Bebauungsplan Nr. 101 „Feuerwehrgerätehaus/ Bauhof“ Gemeinde Worpswede

Entscheidungsvorschläge zu den vorgebrachten Anregungen
und Hinweisen

(Proj.-Nr. 27726-282 / Stand: 08.10.2025)

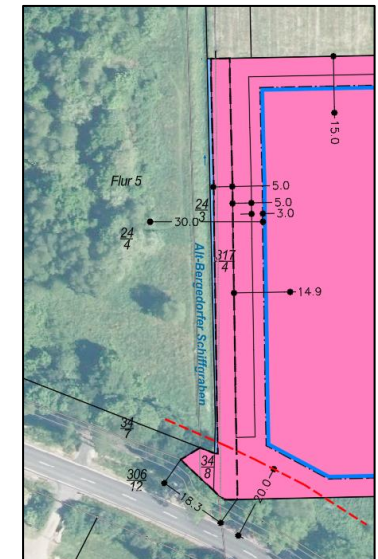
Nordwestlich des Plangebietes befindet sich eine Waldfläche im Sinne des Niedersächsischen Gesetzes über den Wald und die Landschaftsordnung (NWaldLG). Westlich des Plangebiets grenzt eine Fläche mit Waldbaumbestand an. In einem Ortstermin mit den Niedersächsischen Landesforsten am 16.01.2024 wurde auch für diese Fläche die Waldeigenschaft festgestellt. Ein Mindestabstand von 30 m zwischen den Waldrändern und der geplanten Baugrenze wird als ausreichend betrachtet. Ich rege an, dies zu überprüfen und ggf. den Bebauungsplan zu überarbeiten.

Gemäß der Einschätzung der Unteren Naturschutzbehörde beim Ortstermin am 16.01.2024 handelt es sich bei der nordwestlich angrenzenden Gehölzfläche um Wald im Sinne des § 2 Niedersächsischen Gesetz über den Wald und die Landschaftsordnung (NWaldLG). Aufgrund dessen ist eine Auseinandersetzung mit den Waldbelangen im Rahmen der vorliegenden Bauleitplanung nötig. In den nebenstehenden Ausführungen wird betont, dass ein Sicherheitsabstand von 30 m zwischen geplanter Nutzung und tatsächlichem Gehölzstandort als ausreichend erachtet wird. Dies wird anhand der vorliegenden Bauleitplanung größtenteils eingehalten, wie die nebenstehende Abbildung darlegt. In der

Abbildung ist das georeferenzierte Orthofoto unter die Planzeichnung gelegt und der geforderte Abstand von 30 m zwischen Baugrenze und tatsächlichen Gehölzstandort eingeblendet. Es ist zu sehen, dass bis auf ein Einzelgehölz, der zusammenhängende Waldbestand mindestens 30 m von der Baugrenze entfernt stockt und somit kein Konfliktpotenzial zwischen der vorliegenden Bauleitplanung und dem Waldbestand besteht.

Zudem ist in nördlicher und westlicher Richtung eine Fläche zum Anpflanzen von Bäumen und Sträuchern von 5 vorgesehen. Sie dient in nördlicher Richtung der Eingrünung zur offenen Landschaft und vervollständigt die Grünstrukturen im nordöstlichen Bereich der Plangebietsgrenze auf die gesamte Breite des Geltungsbereichs. In westlicher Richtung dient der Pflanzstreifen der Trennung der zukünftigen Nutzung und der angrenzenden Graben- und Gehölzstrukturen. Diese Erläuterungen werden in die Begründung aufgenommen in ein Kapitel 8.5 „Forstwirtschaft“. Der Anregung wird insofern gefolgt.

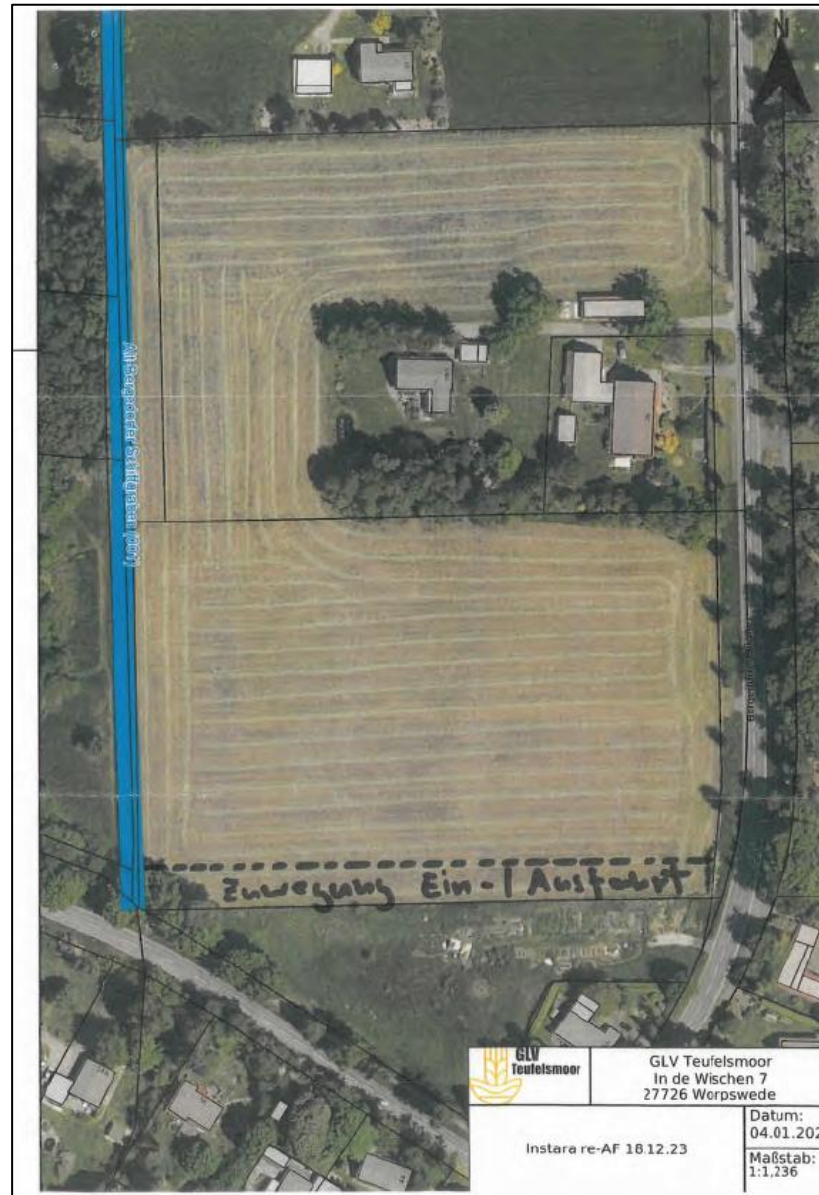
Das Planungsgebiet tangiert unser Verbandsgewässer II. Ordnung (Alt-Bergedorfer Schiffgraben). Bezugnehmend auf die Punkte 7.7 und 8.2 des Bebauungsplanes möchten wir darauf hinweisen, dass es hier lt. Satzung des Verbandes Beschränkungen bezüglich der Nutzung des Grundeigentums gibt. Insbesondere ist ein **5 m breiter Räumstreifen** ab Böschungsoberkante von jeglicher Bebauung und Bepflanzung freizuhalten. Des Weiteren sollte bei den weiteren Planungen berücksichtigt werden, dass bevorzugt an der südlichen Grenze des Planungsgebietes eine schwerlasttaugliche Zuwegung von der Bergedorfer Straße zu unserem Räumstreifen von mindestens 4 m Breite berücksichtigt werden muss.

- (4) Längs der Verbandsgewässer muss der seitliche Bereich (Räumstreifen) von 5,0 m beidseits befahrbar bleiben und auch bei bestellten Flächen ohne Anspruch auf Entschädigung zu befahren sein. Dieses gilt z.B. für den Anbau von mehrjährigen Früchten, innerhalb von Baugebieten, bei einzelnen Bauwerken, für Einfriedigungen über 1,10 m Höhe und für Bepflanzung mit Bäumen, Sträuchern und dergleichen. Quer zum Fahrstreifen verlaufende Einfriedigungen müssen in Gewässernähe eine mindestens 4,0 m breite Durchfahrtsmöglichkeit aufweisen. Anlagen innerhalb des Räumstreifens sind auf Anordnung zu entfernen, sofern keine Ausnahmegenehmigung erteilt wird.

Der nebenstehende Lageplan wird zur Kenntnis genommen. Der dargestellte Alt-Bergedorfer-Schiffgraben ist Teil der Planzeichnung und als *Wasserfläche* langfristig festgesetzt.

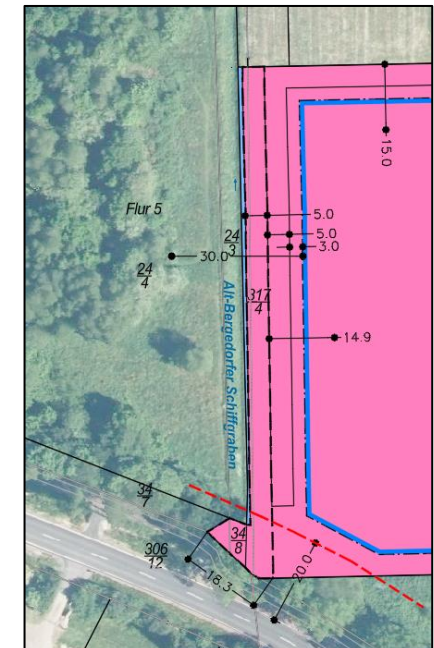
Wie in den Unterlagen aufgeführt, befindet sich nordwestlich des Planungsgebietes eine Waldfläche im Sinne des § 2 NWaldLG. Westlich des Plangebietes befindet sich eine weitere Fläche, welche mit Waldbäumen bestanden ist. Diese wurde in einem gemeinsamen Ortstermin mit der Unteren Waldbehörde des Landkreises Osterholz am 16.01.2024 in Augenschein genommen. Die Waldeigenschaft ist auch für diese Fläche eindeutig gegeben.

In den Planungsunterlagen wird aufgeführt, dass der nordwestlich gelegene Waldbereich in ca. 20 m Entfernung befindet, eine weitergehende Auseinandersetzung mit den Waldbelangen ist nicht ersichtlich.

Die Abarbeitung der Waldbelange ist aufgrund der vor Ort festgestellten Waldeigenschaft der westlich liegenden Fläche zu ergänzen, ein Mindestabstand von 30 m zwischen den Waldrändern und der geplanten Bebauung wird als gegeben und ausreichend angesehen.

Die nebenstehenden Ausführungen werden zur Kenntnis genommen. Um die Waldbelange adäquater zu behandeln, wird ein erläuterndes Kapitel 8.5 „Forstwirtschaft“ in die Planunterlagen aufgenommen. In dem Kapitel wird sodann dargelegt, dass ein Sicherheitsabstand von etwa 30 m zwischen der Baugrenze für Hochbauten und tatsächlichem Gehölzstandort eingehalten werden kann. Dies beweist die nebenstehende Abbildung. Das georeferenzierte Orthofoto wurde dazu unter die Planzeichnung gelegt und der geforderte Abstand von 30 m zwischen Baugrenze und tatsächlichem Gehölzstandort eingeblendet. Es ist zu sehen, dass die Baugrenze den geforderten Mindestabstand, bis auf ein Einzelgehölz, zur Baugrenze einhält und somit kein Konfliktpotenzial zwischen der vorliegenden Bauleitplanung und dem Waldbestand besteht.
